残留熱除去系配管の改造に係る添付図（主配管の配置を明示した図面，系統図）の変更前後比較

補足-5【原子炉格納容器電気ペネトレーション貫通部改造工事  
の概要について】

# 原子炉再循環ポンプ用格納容器電気ペネトレーションの改造について

原子炉格納容器電気配線貫通部の改造に係る添付図（構造図）の変更前後比較

図1 電気配線貫通部の地震応答解析モデル (多質点系はりモデル)

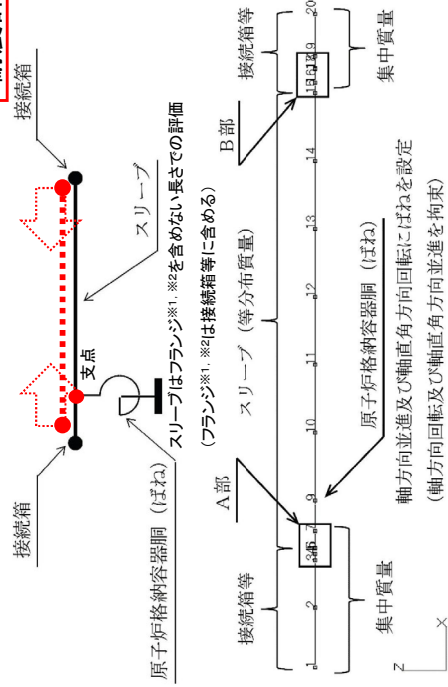
- スリーブ長さが短くなる(A部-B部間の長さが短くなる)と、支点(ばね)に作用するモーメントは小さくなる
- また、今回の取替では全体質量も小さくなる計画であり、既工事計画時よりも耐震上有利となる

## <耐震計算書>

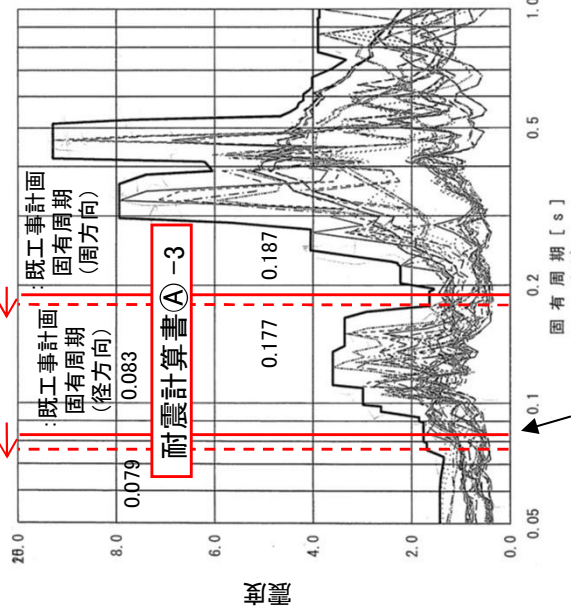
- スリーブ長さが短くなると評価点に作用するモーメントは小さくなる **耐震計算書(A)-1**
- 質量が既工事計画より小さくなる **耐震計算書(A)-2**
- 上記より固有周期は既工事計画より小さくなるが、固有周期の変動を幅の範囲内(下図点線まで)とするため、既工事計画と同等の震度となる

⇒評価結果はスリーブ長さ・質量・震度から求められるが、これらは全体的に小さくなる傾向であることから、既工事計画の結果と同程度以下となる。**耐震計算書(A)-4**

耐震計算に用いるスリーブ長さ、質量、固有周期の値は、今回の改造により変更になるが、保守側への変更であり、耐震計算における許容限界に変更はなく、耐震評価に変更はない※3。よって、耐震計算書のスリーブ長さ、質量、固有周期は、今回の改造による変更は行わず、既工事計画の値とする。

## 水平方向スペクトル

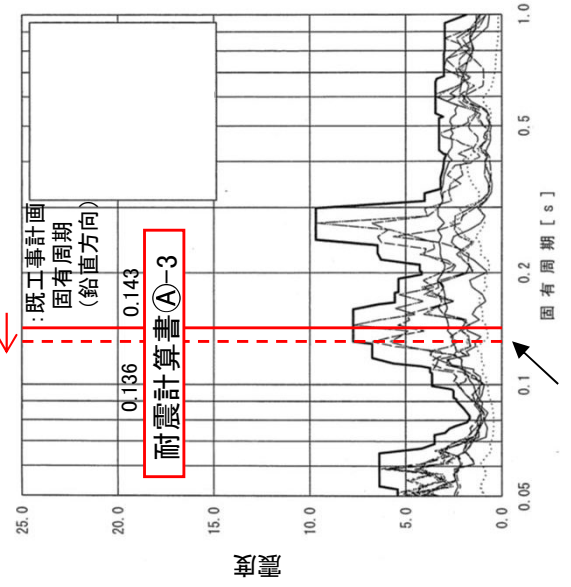
径方向の震度については、上記図より小さくなる

鉛直方向の震度については、上記図より変わらない

## 水平方向スペクトル

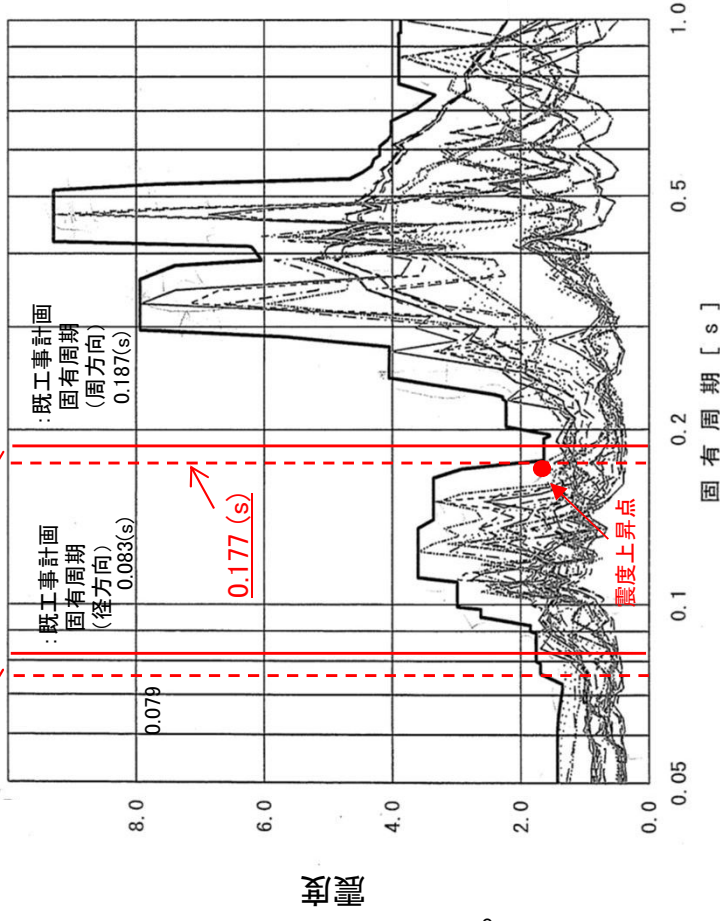
電気配線貫通部の固有周期はFEM解析により算出されるが、今回の改造では格納容器胴には手を加えないため、改造前後で格納容器胴のばねに変更はない。そのため、改造で手を加えるスリーブ部の変更による固有周期への影響を確認するために片持ち梁モデル\*を用いる。スリーブ短尺化に伴い質量が減少することによって固有周期が小さくなり震度が大きくなる可能性がある周方向について影響評価を実施した。その結果を以下に示す。

質量減少により固有周期は小さくなる方向にスライドする。周方向の震度が上昇する固有周期は右図水平スペクトル図より0.177(s)(デジタル値)となる。

$m_{\text{改}}$ を2,080(kg)とすることで固有周期:  $T_{\text{改}} = 0.177(s)$ となるため評価用震度は既工事計画と同等、スリーブ長さは短尺、質量は既工事計画より小(2,080 < 2,275)のため、既工事計画の結果に包絡される。なお、径方向、鉛直方向の固有周期については2,080kgにおいて同様に理論式を用いて算出した変化率より各々0.079(s)、0.136(s)となり、スペクトル図より震度が既工事計画より上昇することはない。

既工事計画	改造後
スリーブ長さ (mm)	2,713 (要目表)	2,697
全体質量 (kg)	2,275	2,080*
固有周期 : 周方向 (s)	0.187	0.177*

\* 計画値: 固有周期が0.177(s)以上に計画

表 4-16 電気配線貫通部に発生する地震荷重

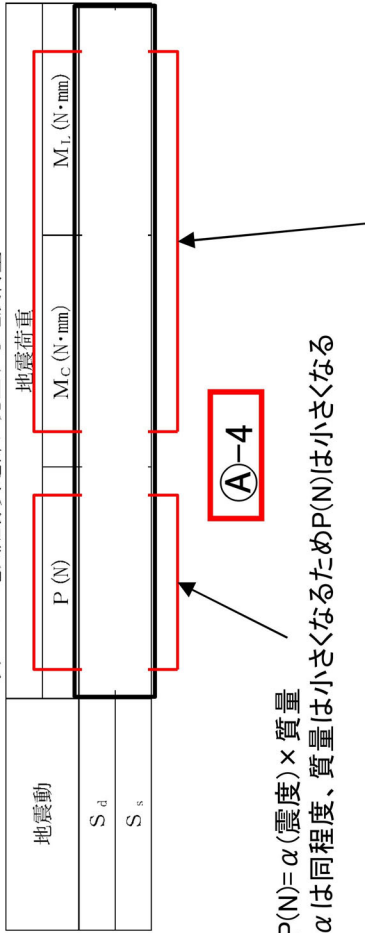
$\alpha$  は同程度、質量は小さくなるため  $P(N)$  は小さくなる

$M = \alpha(\text{震度}) \times \text{質量} \times \text{モーメントアーム(スリーブ長さ)のため、}$   
 $\alpha(\text{震度})$  は同程度、質量・モーメントアームは小さくなるため  $M$  は小さくなる

表4-16より、スリーブ長さ・質量・震度が全体的に小さくなる傾向であることから、地震荷重も小さくなり、発生応力も既工事計画の結果と同程度以下となる。(以下、表5-2(1)、表5-2(2)、表5-3、表5-4(1)、表5-4(2)、表5-5(1)、表5-5(2)と同様)

図 4-1 管台の必要厚さの計算に用いる寸法

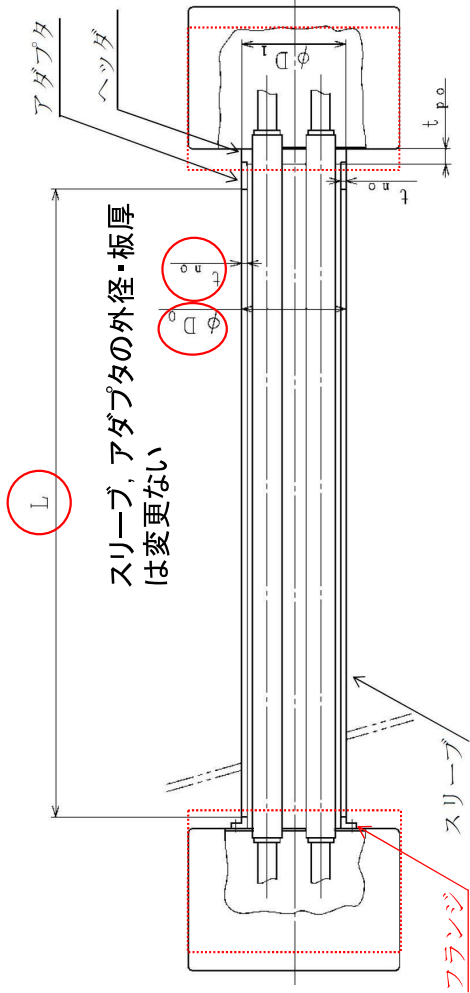
- 内圧に対する必要厚さは格納容器内圧とスリーブ及びアダプタの外径・材質による許容引張応力を用いて計算されるため、上記の条件に変更は生じないので現在の強度計算書から必要厚さの変更はない
- 外圧に対する必要厚さは格納容器外圧とスリーブ及びアダプタの外径、設計・建設規格\*1のB値を用いて計算され、Lを用いて算出されるB値はLが短い方が必要厚さが小さくなる方に寄与するため、外圧に対する必要厚さは既工事計画に包絡される

スリーブ長さLが短くなる

## 応力評価

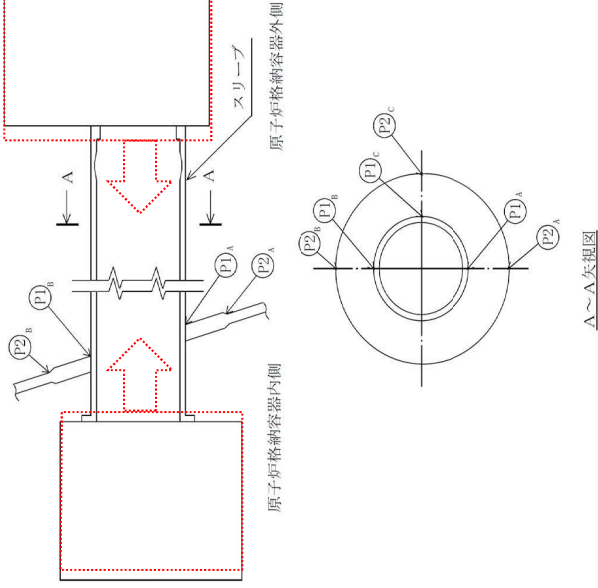
- スリーブ長さが短くなると評価点に作用するモーメントは小さくなる
- 質量が既工事計画より小さくなる  
⇒ 評価部位に作用するモーメントが小さくなるため既工事計画の結果に包絡される。

強度計算に用いるスリーブ長さ、質量の値は、今回の改造により変更になるが、保守側への変更であり、強度計算の許容限界の変更はなく、強度評価に変更はない。よって、強度計算書のスリーブ長さ、質量の値は、今回の改造による変更は行わず、既工事計画の値とする。
